HQD - Demande relative à la conversion du  
réseau autonome  
d'Inukjuak à l'énergie renouvelable  
(R-4091-2019)

## RAPPORT DU GRAME

Nicole Moreau  
Analyste environnement et énergie  
*EnviroConstats*

Le 8 octobre 2019

**FIGURE 2 :**  
**RÉPARTITION DES BESOINS EN ÉNERGIE PRÉVUS EN 2030**  
**ET COURBE DE PUISSANCE CONTRACTUELLE**

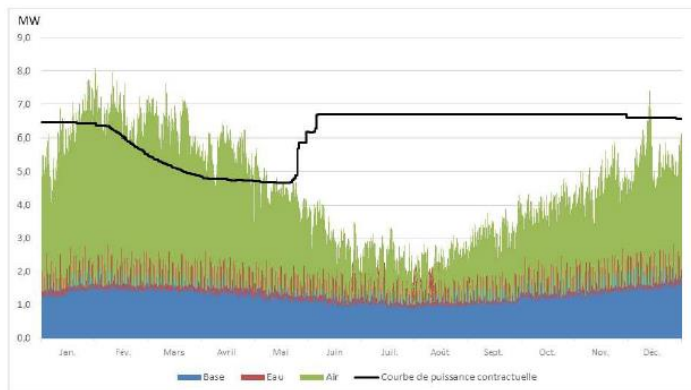
Le GRAME constate que l'énergie disponible et payée par le Distributeur est substantiellement supérieure à l'énergie qui sera consommée et livrée, correspondant à l'aire entre les *courbes Énergie contractuelle* (bleu) et *Énergie au point de livraison* (orange).

**FIGURE R-6.2 :**  
**VOLUMES ANNUELS D'ÉNERGIE CONTRACTUELS ET AU POINT DE LIVRAISON**

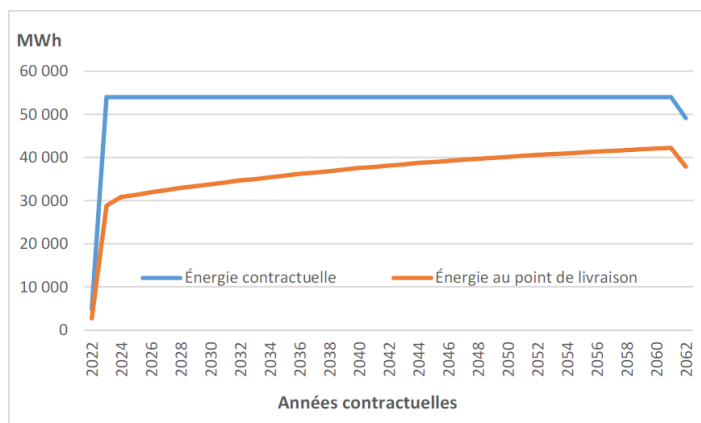
Le GRAME est d'avis qu'une offre de tarif devrait dès maintenant être étudiée et disponible pour le marché commercial dès le début de l'alimentation électrique par la centrale hydro-électrique. Il est essentiel que les promoteurs éventuels de projets de développement économique ou d'initiatives locales puissent de leur côté évaluer leur coût d'opportunité.

**Le GRAME suggère d'offrir sur la base de blocs d'énergie, lesquels vont varier selon la disponibilité de l'offre électrique, de la mi-juin jusqu'à la fin octobre, un tarif basé sur les coûts d'alimentation électrique de la centrale hydro-électrique. Une telle offre permettrait de rentabiliser davantage le projet de conversion.**
